Ministero dell'Ambiente e della Sicurezza Energetica,
Direzione Generale Valutazioni Ambientali
via C.Colombo 44, 00147 Roma

Oggetto: Osservazioni relative al progetto del "Data Center MIL03, Settimo Milanese (MI)" – Soggetto Proponente: Microsoft 4825 Italy S.r.l. - Rif. S.I.L.V.I.A.: VIA0228-MA.

Inquadramento del corridoio verde

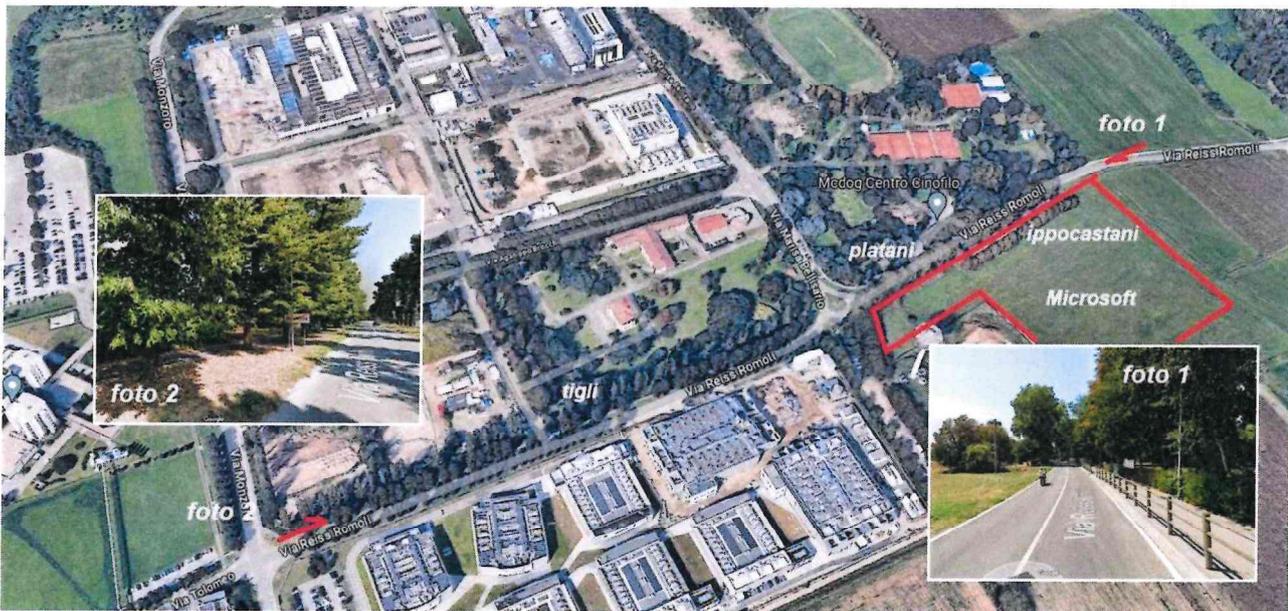
Attorno al parcheggio in aderenza alla via R. Romoli c'è un filare di *Aesculus hippocastanum* (ippocastano), costituito da 19 esemplari di altezza di 10/12 m. e una circonferenza di 180 cm, messi a dimora con distanza di 6 m. tra i vari individui. Il gruppo di ippocastani è parte di un corridoio verde di circa 700 metri che inizia ad est, a lato del parcheggio, con un filare di platani e prosegue con un doppio filare di tigli fino al confine comunale ad ovest.

Questa massa verde rappresenta un importante elemento di mitigazione nei confronti di una area che a regime prevede 22 ettari di Data Center e resterà uno dei pochi elementi di

Nella documentazione presentata dal Soggetto Proponente vengono indicate le motivazioni alla base dell'abbattimento degli ippocastani.

“ – l'esecuzione dei lavori comporterà sul fronte nord l'abbattimento degli esemplari di ippocastano, precisamente in numero di 19, per lasciare il posto alla viabilità interna all'impianto, nonché alla zona dei parcheggi (Progetto preliminare del verde) “

Sulla base delle considerazioni fatte e della relazione redatta da Dendrotec srl “ *verifiche mediante metodo VTA su 20 aesculus hippocastanum radicati in via R. Romoli a Settimo Milanese* “ allegata al presente documento , dove si afferma “ Complessivamente gli alberi presentano uno stato di salute e vigore nella orma “ si ritiene che non sussistono ragioni per l’abbattimento dei 19 ippocastani.
